44F-01-015

不具合連絡書

W-T0843-11#01F

UPコネクタ ターミナル ダイハレル

略図(必要な場合のみ)

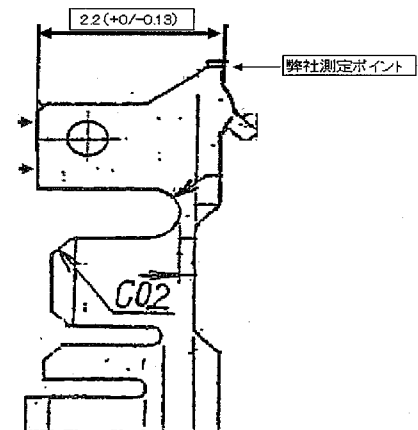
寸法不良

H項規格2.2-0.13/0のところ、2.059, 2.063 NG
